INFORME N° 0064-2025-MDP-GIDUR/SYEA

ASUNTO : REMITO ABSOLUCIÓN DE CONSULTAS Y/U OBSERVACIONES

REFERENCIA : a) CARTA N° 008-2025/CADECORP E.I.R.L.
b) CARTA N° 04-2025-RWCC/MDP
c) INFORME N° 002-2025/MDP/CS/AS006-2025
d) OBRA: “MEJORAMIENTO DEL CAMPO DEPORTIVO DE LA LOCALIDAD DE SAN JUAN, DISTRITO DE PONTÓ - PROVINCIA DE HUARI - DEPARTAMENTO DE ANCASH”, CON CUI N° 2472615.

Asunto: ABSOLUCIÓN DE CONSULTAS DEL EXPEDIENTE TECNICO DENOMINADO: "MEJORAMIENTO DEL CAMPO DEPORTIVO DE LA LOCALIDAD DE SAN JUAN, DISTRITO DE PONTO – PROVINCIA DE HUARI – DEPARTAMENTO DE ÁNCASH" CUI N°2472615

| PLANO: PLANO DE PLANTA GENERAL, PERFILES LONGITUDINALES Y SECCIONES TRANSVERSALES | | LÁMINA: No. PGLS-02 2/2 | |

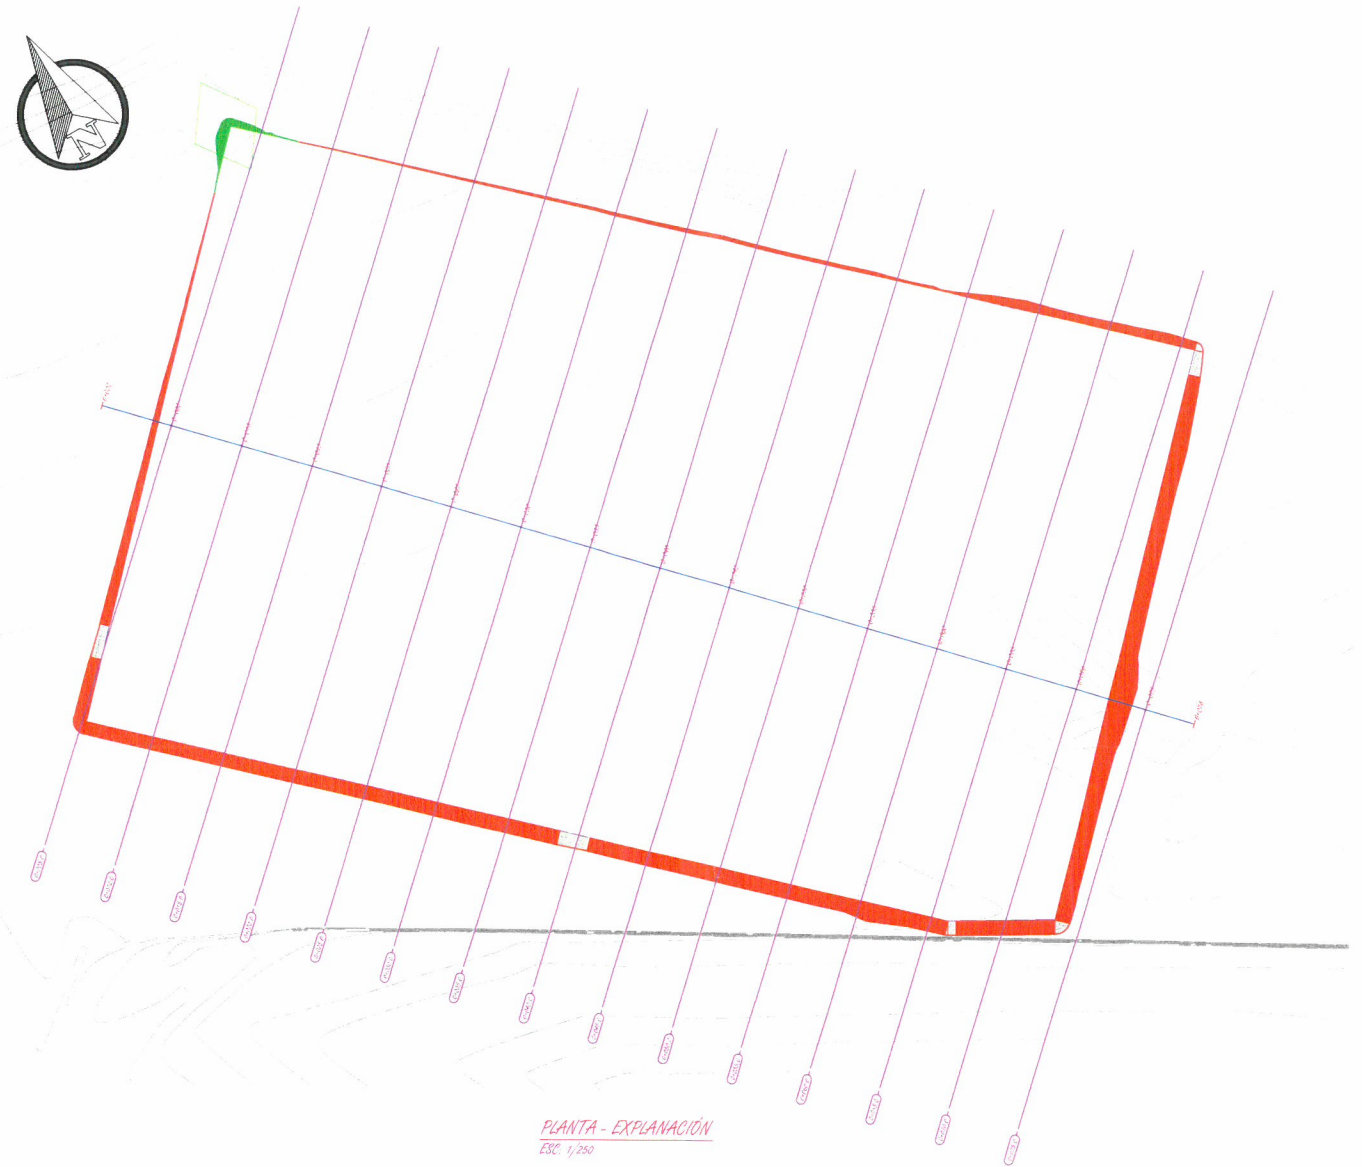
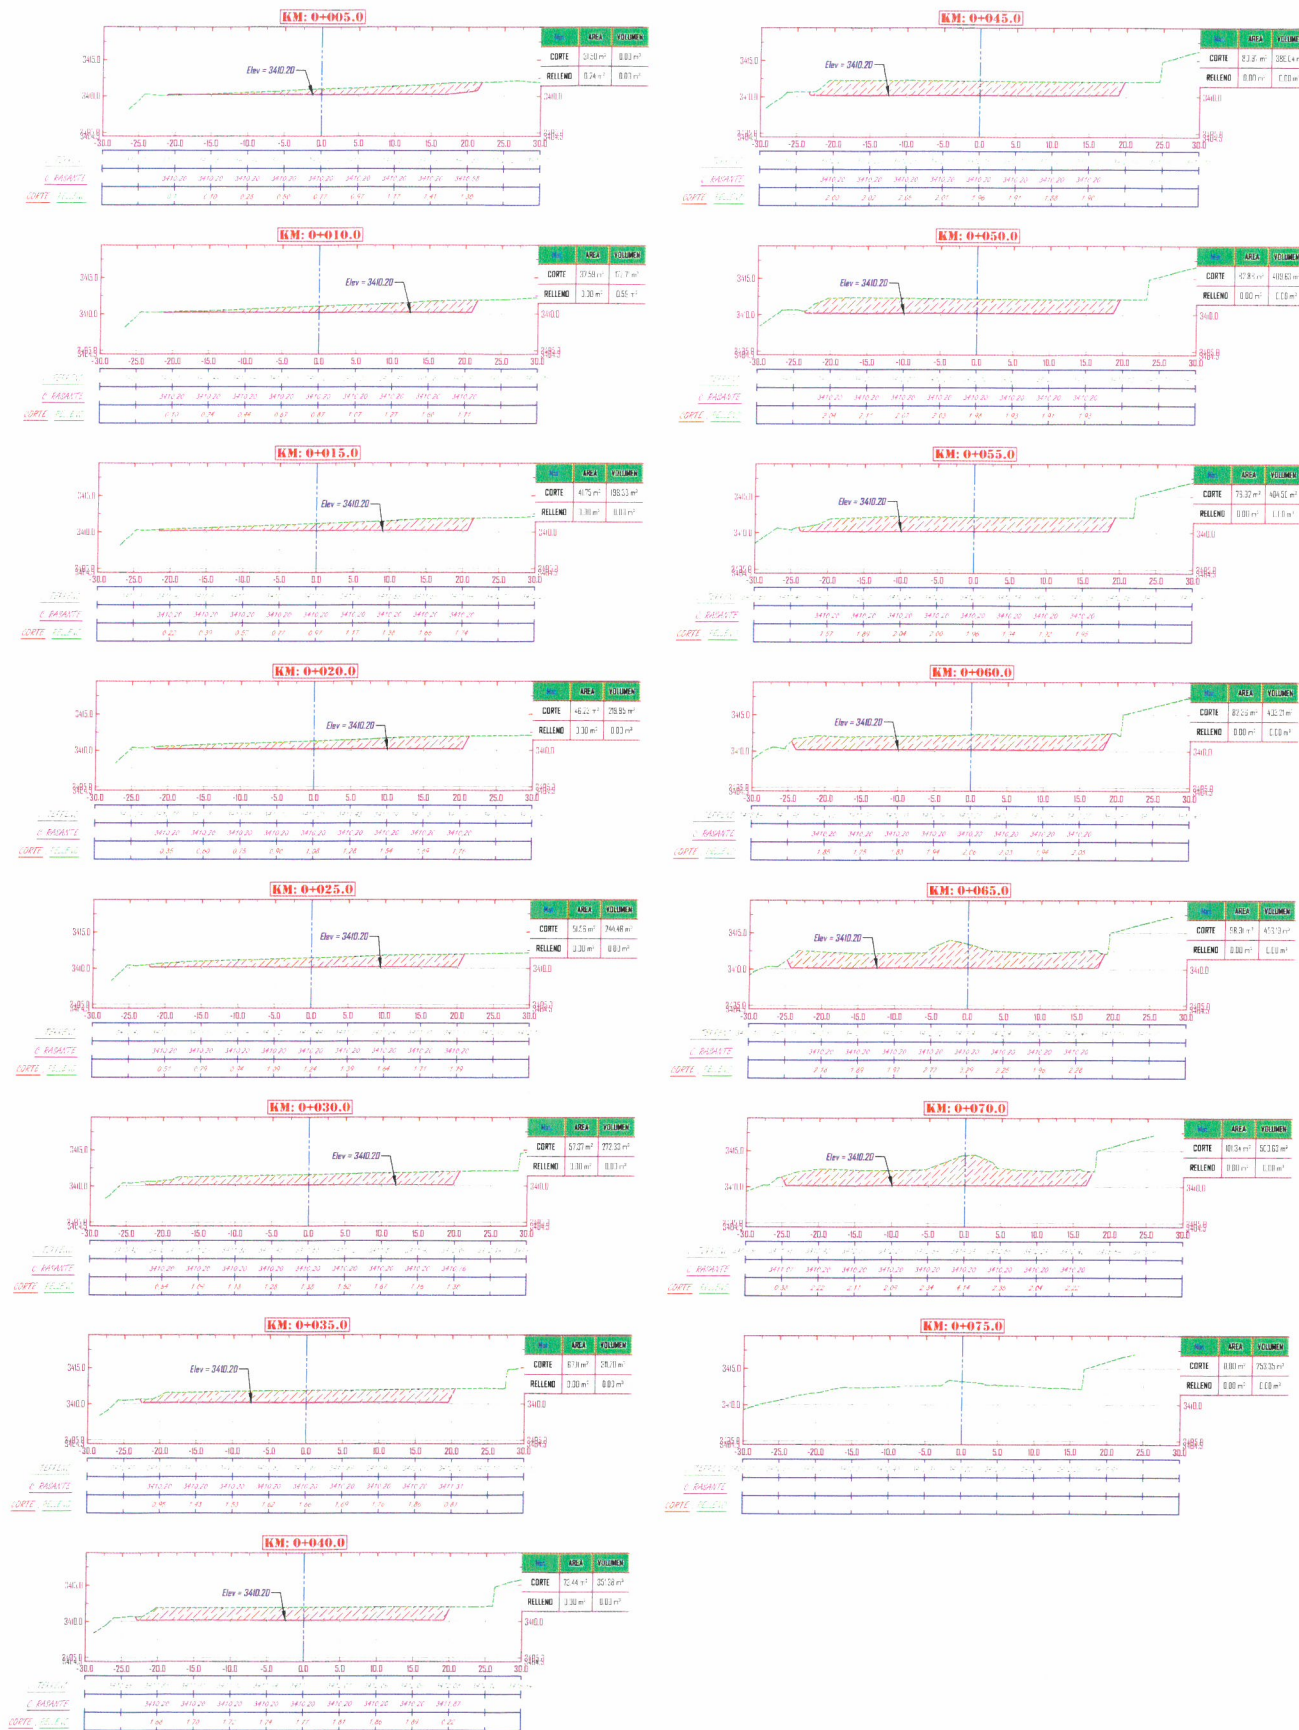
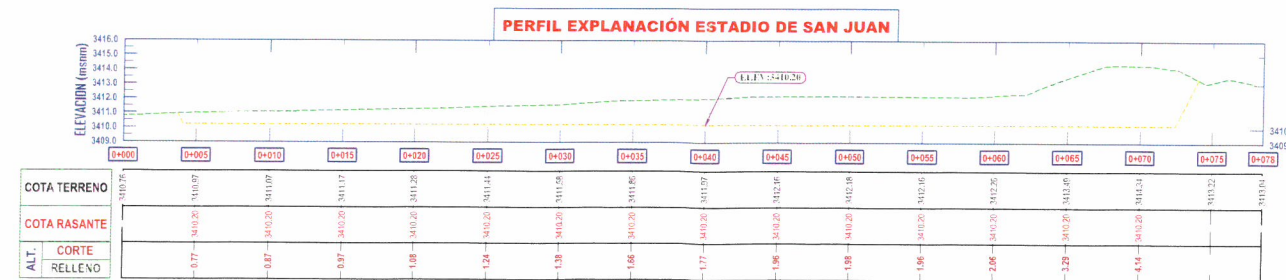
| Nombre o Razón Social: CORPORACIÓN CIEL E.I.R.L. RUC : 20607207063 | | |
|---|---|--|
| 2 | Observación: En el plano de secciones transversales-explanación (LAMINA N° PGLS-02) la banda de perfil de cota de terreno y cota de rasante muestran valores iguales, sin embargo, en la banda de corte-relleno existe una altura de corte, lo cual expresa una | Respecto a la observación realizada, debo indicar que, se le trasladó dicha observación al consultor encargado de la elaboración del Expediente Técnico y este respondió mediante CARTA N° 008-2025/CADECORP E.I.R.L señalando que se ha actualizado las |

| | incongruencia en cuanto a las cotas de terreno y rasante. | bandas correspondientes y adjuntó los planos respectivos. |

| NRO. ORDEN | CONSULTA U OBSERVACIÓN |
|------------|--|
| 2 | <p>OBSERVACIÓN N° 02</p> <p>En el plano de secciones transversales-explanación (lamina n° pgl-02) la banda de perfil de cota de terreno y cota de rasante muestran valores iguales, sin embargo, en la banda de corte-relleno existe una altura de corte, lo cual expresa una incongruencia en cuanto a las cotas de terreno y rasante.</p> |

| N° | RUC/Código | Nombre o Razón Social | Tipo Formulación | Secc | Conclusión u Observación |
|----|-------------|---------------------------|------------------|------------|---|
| 2 | 20607207063 | CORPORACION CIEL E.I.R.L. | Observación | Específico | Observación 2: En el plano de secciones transversales-explanación (lamina n° pgl-02) la banda de perfil de cota de terreno y cota de rasante muestran valores iguales, sin embargo, en la banda de corte-relleno existe una altura de corte, lo cual expresa una incongruencia en cuanto a las cotas de terreno y rasante. |

Observación N°02: Se ha actualizado las bandas correspondientes.

| MUNICIPALIDAD DISTRITAL DE PONTO | | | | | |
|--|-----------------|-------------------------|----------------------|------------------------|--|
| PLANO: PLANO DE ESTRUCTURAS, OBRAS DE DRENAJE Y COMPLEMENTARIOS | | | | LÁMINA No: PEOC-01 1/1 | |

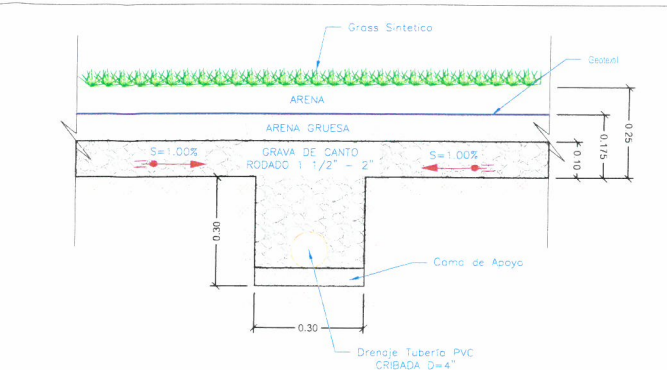
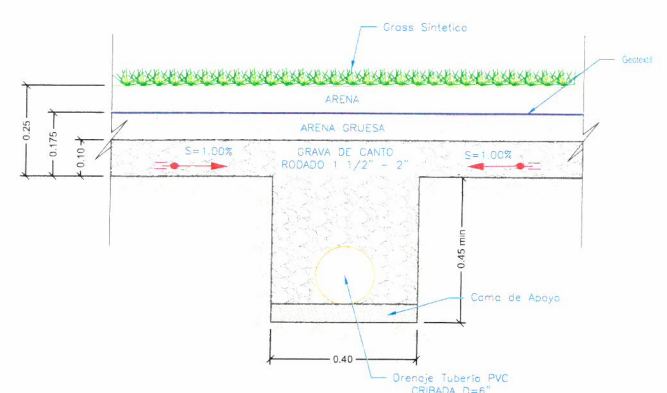
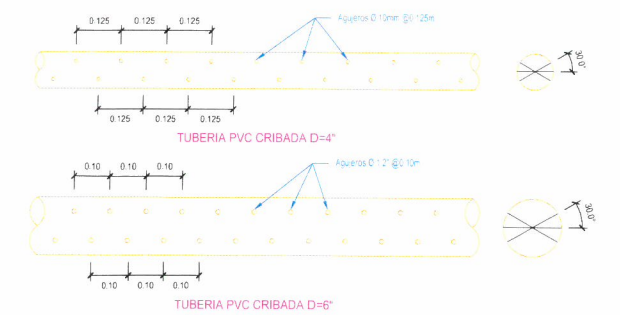
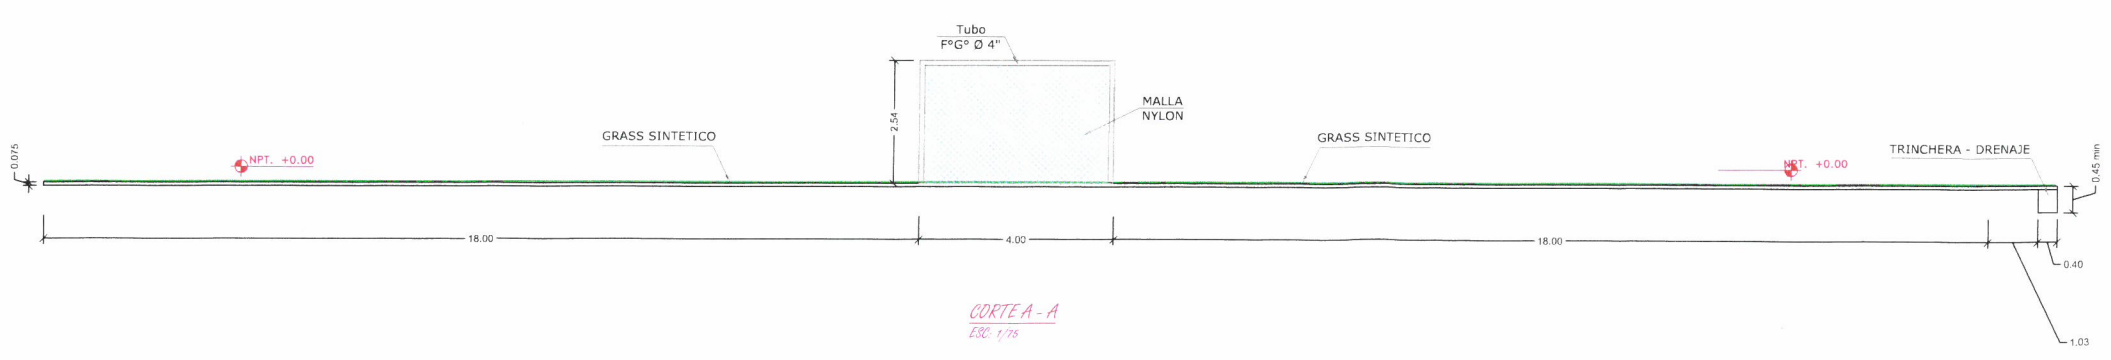
| 4 | Observación: En los detalles del plano de estructuras, obras de drenaje y complementarios de la lámina (PEOC-01) no se encuentra los detalles de la implementación de suministro e instalación de geotextil. En el detalle de tubería cribada de drenaje no se visualiza los diámetros de los orificios ni la separación entre orificios, los cuales obedecen un cálculo por lado. | Respecto a la observación realizada, debo indicar que, se le trasladó dicha observación al consultor encargado de la elaboración del Expediente Técnico y este respondió mediante CARTA N° 008-2025/CADECORP E.I.R.L señalando que se ha actualizado el plano correspondiente detallando la ubicación del geotextil y los detalles de la tubería cribada y adjunta el plano correspondiente. |

| NRO. ORDEN | CONSULTA U OBSERVACIÓN |
|------------|--|
| 4 | <p>OBSERVACIÓN N° 04:</p> <p>En los detalles del plano de estructuras, obras de drenaje y complementarios de la lámina (peoc-01) no se encuentra los detalles de la implementación de suministro e instalación de geotextil. En el detalle de tubería cribada de drenaje no se visualiza los diámetros de los orificios ni la separación entre orificios, los cuales obedecen un cálculo por lado.</p> |

| N° | RUC/Código | Nombre o Razón Social | Tipo Formulación | Secc | Conclusión u Observación |
|----|-------------|---------------------------|------------------|------------|---|
| 4 | 20607207063 | CORPORACION CIEL E.I.R.L. | Observación | Específico | Observación 4: En los detalles del plano de estructuras, obras de drenaje y complementarios de la lámina (peoc-01) no se encuentra los detalles de la implementación de suministro e instalación de geotextil. En el detalle de tubería cribada de drenaje no se visualiza los diámetros de los orificios ni la separación entre orificios, los cuales obedecen un cálculo por lado. |

Observación N°04: Se ha actualizado el plano correspondiente detallando la ubicación del Geotextil y los detalles de la tubería cribada.
